Tektur vom 30.08.2023

Freistaat Bayern Staatliches Bauamt Passau <small>Am Schanzl 2, Tel. 0851/5017-01, E-Mail: poststelle@stbapa.bayern.de</small>		Unterlage	12.3	
		Blatt Nr.	8	
		Datum	Zeichen	
Planfeststellung		bearbeitet	März 2017	BR / HH
B 11; Deggendorf - Bayer. Eisenstein  Ortsumgehung Ruhmannsfelden  Bau-km 0+000 bis Bau-km 3+340 B11_1320_1,161 - B11_1350_1,019		gezeichnet	März 2017	HH
		geprüft	März 2017	Hölscher
		Landschaftspflegerischer Maßnahmenplan		
		Maßstab	1 : 1.000	
Aufgestellt: Deggendorf, den 10.04.2017 Staatliches Bauamt		R. Wufka, Ltd. Baudirektor		
Geobasisdaten: © Bayerische Vermessungsverwaltung (Darstellung der Flurkarte als Eigentumsnachweis nicht geeignet)

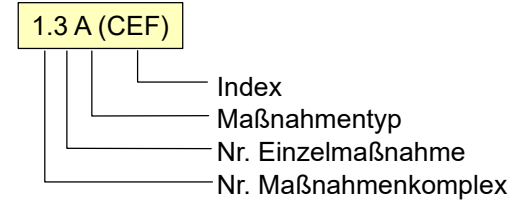
Nr.	Art der Änderung	Datum	Name
1.	Anpassung an die geänderte technische Planung	Aug. 2023	Haslach
2.	Änderung Maßnahme 2.5 A(CEF) und Wegfall Maßnahme 2.6 A(CEF)	Aug. 2023	Haslach
3.	Wegfall Maßnahme 4.5 V	Aug. 2023	Haslach
